## Pau Béarn Pyrénées Mobilités

## Objet : Retour sur les récents aménagements cyclables et piétonniers

Julie CHAMPAGNE et Hervé LAURENT pour le Conseil d'Administration de l'association « Pau à Vélo »

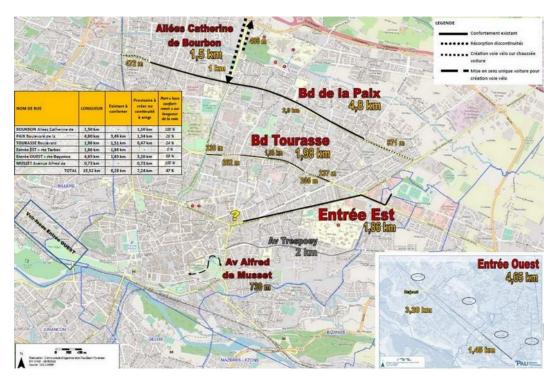
Pour rappel, le plan des axes et intersections sur lesquels des aménagements sécurisés nous semblaient prioritaires :

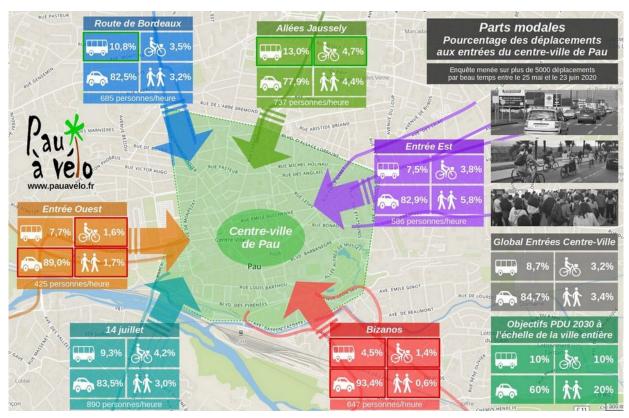
Et le plan des axes retenus par les services de la Communauté d'Agglomération :

Afin de mieux juger de la pertinence des axes retenus par les uns et les autres, et d'avoir une base pour mesurer les évolutions futures, nous avons réalisé une campagne de comptages et mesuré les parts modales aux entrées du centre-ville de Pau.

Allée Alfred de Musset : Alternatives possibles pour le transit motorisé Ouest-Est

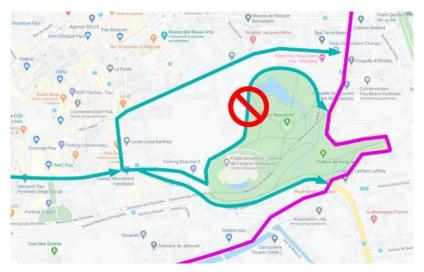
Nous nous interrogeons également sur les alternatives possibles pour le **report du trafic motorisé Ouest-Est**. Pour rejoindre la « Boucle », les automobilistes ont le choix de s'orienter vers l'avenue Léon Say au Sud, ou la rue Léon Daran et le Boulevard Barbanègre au Nord. Les deux options sont peu satisfaisantes de notre point de vue.

Dans nos réflexions de fond, nous conseillons de réserver prioritairement la pente douce de l'avenue Léon Say aux modes actifs (et partagés) pour la liaison avec Bizanos et l'entrée Sud-Est de la ville. A noter que cet axe a été récemment rénové sans respect de l'article L228-2 du code de l'environnement (ex Loi LAURE). Il serait donc opportun d'intégrer cette rue dans une Zone de Rencontre apte à satisfaire l'ensemble de ces besoins.

Quand à Léon Daran et au Boulevard Barbanègre, ces voies présentent des façades commerciales, des terrasses de bars et de restaurants et donnent accès à des établissements scolaires. Il est donc peu souhaitable d'y voir croître le trafic motorisé.

Il est fort probable que vous ayez également mené ces réflexions pour confier à ce dispositif un caractère temporaire, limité à la période estivale. Cependant, si l'opération rencontre du succès, il serait regrettable de faire machine arrière à la rentrée. Dans quel cas, la solution serait donc à chercher en amont, dans la réduction du trafic motorisé débouchant essentiellement de la rue Louis Barthou. Vous connaissez nos préconisations, qui consistent à piétonniser beaucoup plus largement le centre-ville.

Place de Catalogne à Paris

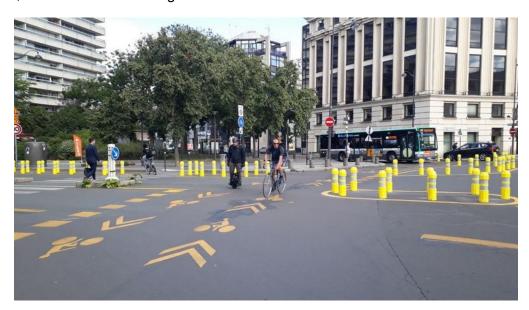
Des expérimentations ont été menées de front dans plusieurs agglomérations du pays. Celle réalisée Place de Catalogne à Paris est assez emblématique du rééquilibrage possible entre l'espace alloué aux véhicules motorisé et celui concédé au vélo.

Il s'agit d'un imposant giratoire de 40 mètres de rayon, dans lequel la voiture disposait de près de 15 mètres auparavant, incluant le stationnement périphérique et les voies de circulation.

Le stationnement a été supprimé, la voie de circulation rétrécie, et une confortable piste cyclable bidirectionnelle a vu le jour à l'extérieur de cet anneau, avec des zones tampons, permettant ici aussi d'abaisser les vitesses et d'améliorer la covisibilité entre usagers dans les zones de croisement, en entrée et sortie du giratoire.

Cet aménagement est exemplaire, et il nous plairait beaucoup qu'il puisse vous inspirer pour supprimer au moins temporairement les points noirs que constituent les carrefours à sens giratoires de l'agglomération. Le Rond-Point du Souvenir Français se prêterait particulièrement à un tel aménagement (exercice auquel nous nous étions déjà prêté dans le dossier transmis début mai). Et ce concept pourrait aussi être adopté dans le contexte un peu moins urbain des deux giratoires cernant le Boulevard Charles de Gaulle à Lons, ou encore pour les Ronds-Points François Mitterrand ou Yitzhak Rabin sur Pau.
